ZP.271.3.2023

WYJAŚNIENIA TREŚCI SPECYFIKACJI WARUNKÓW ZAMÓWIENIA (SWZ)

Dotyczy postępowania pn.: **BUDOWA KOMPLEKSU BASENÓW W PRZEMYŚLU.**

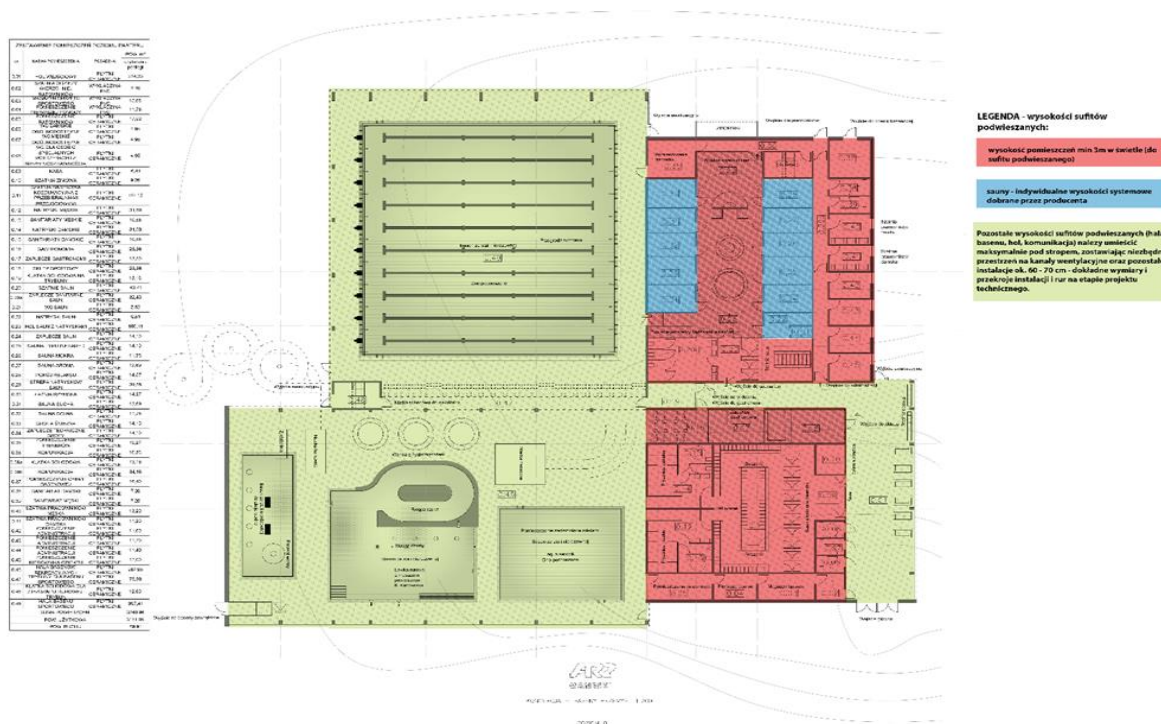
W udostępnionym projekcie koncepcyjnym stwierdzamy rozbieżności pomiędzy informacjami zawartymi na rzucie parteru, w stosunku do rzutów elewacji w zakresie wymiarów stolarki okiennej i drzwiowej – prosimy ujednoczenie rysunków lub o określenie wymiarów minimalnych okien i drzwi i procentowego udziału powierzchni doświetlających w stosunku do powierzchni całej ściany.

Przeszklenia i ich powierzchnie na rysunkach elewacji są wiążące i należy zachować proponowane proporcje i wymiary przeszkleń w stosunku do projektowanej bryły. Dokładne wymiary i zestawienia ślusarki wykonywane będą na etapie projektu technicznego.

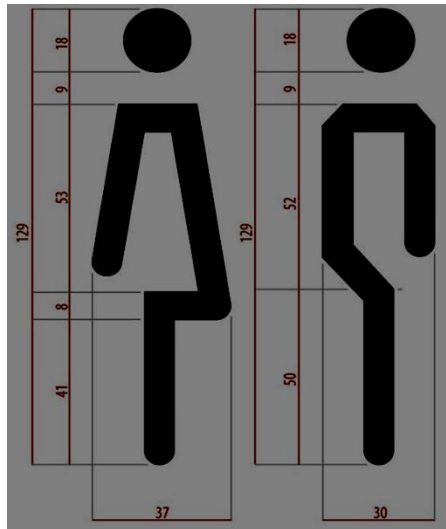
Zamawiający na Pytanie nr 13 z wyjaśnień do treści SWZ nr 4 w brzmieniu:

wymiary tabliczki:180x90mm

wysokość kulki: 0,5mm (zgodnie z zaleceniami PZN)

treść w alfabecie braille'a: według przesłanych informacji

mocowanie: dystanse stalowe 12mm.
